PROGETTO PER PIANO URBANISTICO ATTUATIVO UNITARIO
"SAN ROCCHETTO A QUINZANO"
ai sensi dell'art. 20 L.R.V. 11/2004
SCHEMA NORMA N° 131
loc. QUINZANO ATO 2 CIRCOSCRIZIONE 2°

TAV. 19

RELAZIONE DI CONFORMITA' ALLE
PRESCRIZIONI DELLA SOPRINTENDENZA

PUA n. 719_131, DENOMINATO "SAN ROCCHETTO A QUINZANO"

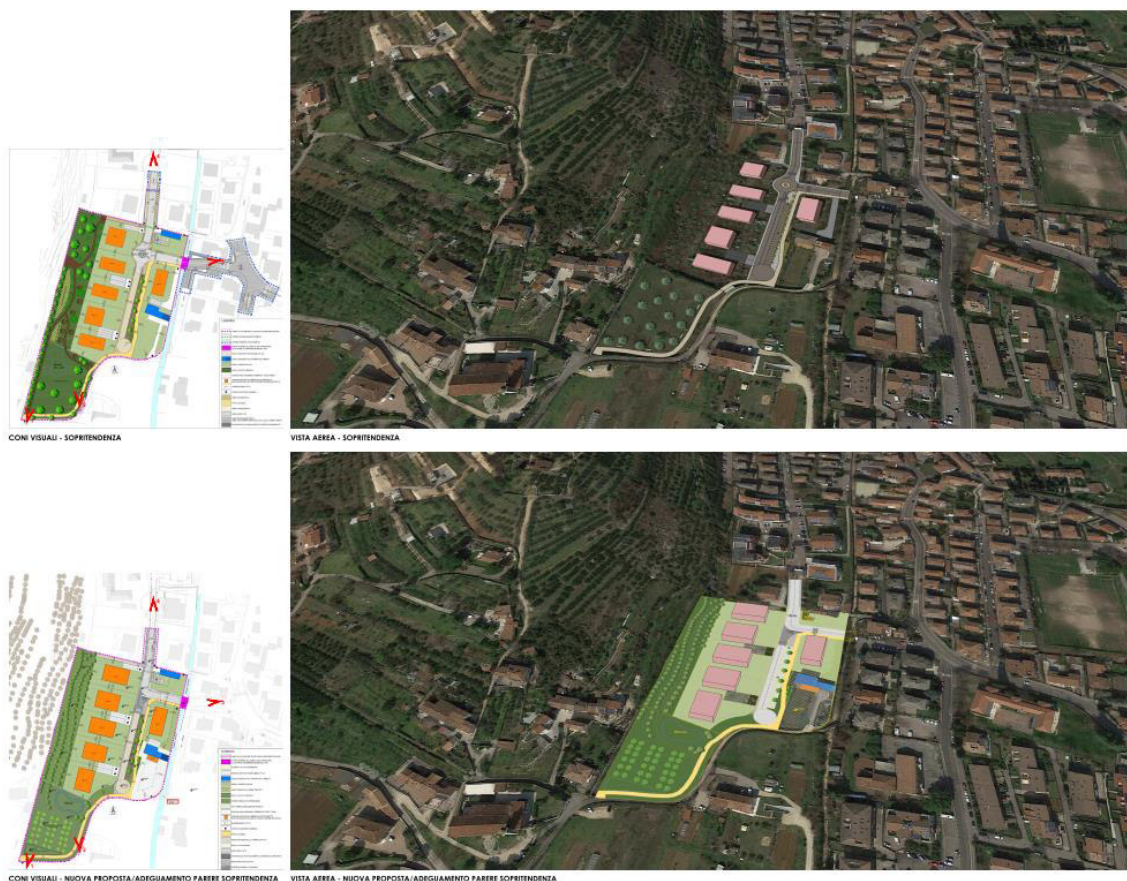
- considerato il tessuto insediativo circostante i fabbricati dovranno avere un'altezza massima fuori terra di 3 piani (max m 10,50 alla gronda di copertura piana o a falde con pendenza del 30%);

Risulta utile ricordare che il planivolumetrico relativo al PUA n. 719_131 sottoposto all'attenzione della Soprintendenza, per la preventiva approvazione, prevedeva l'edificazione massima su **quattro piani** come segue:

- 3) il planivolumetrico riportato nelle tavole 18 e 18.1 inoltrate nel giugno u.s. è stato conformato alla prescrizione togliendo il quarto piano. Per la dimostrazione dell'avvenuta conformazione del piano alle prescrizioni della Soprintendenza si rimanda alle tavole appena sopra richiamate (nel seguito qui verrà fornito stralcio) che espongono oltre al planivolumetrico elaborati comparativi – foto inserimenti, che danno conto dell'avvenuto adeguamento alle prescrizioni;

Le integrazioni volontarie si sono avvalse di foto-inserimenti e planivolumetrici comparativi tra quanto inizialmente inviato alla Soprintendenza (edifici con 4 piani fuori terra) e quanto adeguato sia alle prescrizioni della Soprintendenza sia alle integrazioni volontarie inviate nell'aprile u.s. e perfezionate nell'immediato giugno a seguire.

Quanto approvato dalla Soprintendenza, ancorché con prescrizioni, consente la realizzazione di una SUL massima pari 7.150 mq, quanto prodotto a oggi in ottemperanza alle prescrizioni della Soprintendenza e nelle integrazioni volontarie prevede una rimodulazione, con un'edificazione massima per 6.500 mq di SUL da distribuirsi su massimo tre piani con H max 10,50 m , dando così concreta risposta alla richiesta di

contrazione della sagome, che perdono capacità edificatoria per 650 mq di SUL e un piano di sviluppo fuori terra.
